SG-90 付属のホーンが適合しません。
サーボのはめ込みは可能。

SG90 付属ホーン
3種

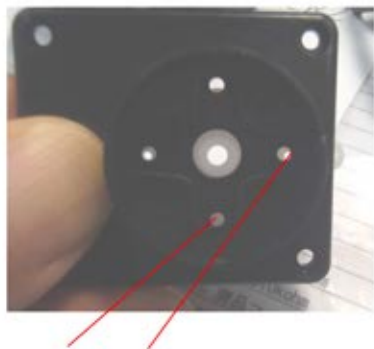
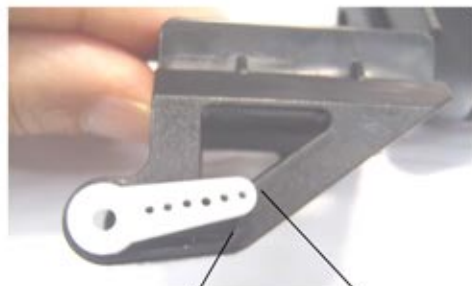
中心を合わせると
穴からずれてホーン取り付け
できず(サーボ付属3種とも)
また、ホーンが長く縁にも当
たるため切断の必要もあり

溝ここまで

ホーン長すぎて入らず
要切断

※ホーン側の穴を拡張すれば
2箇所は固定できる可能性あり
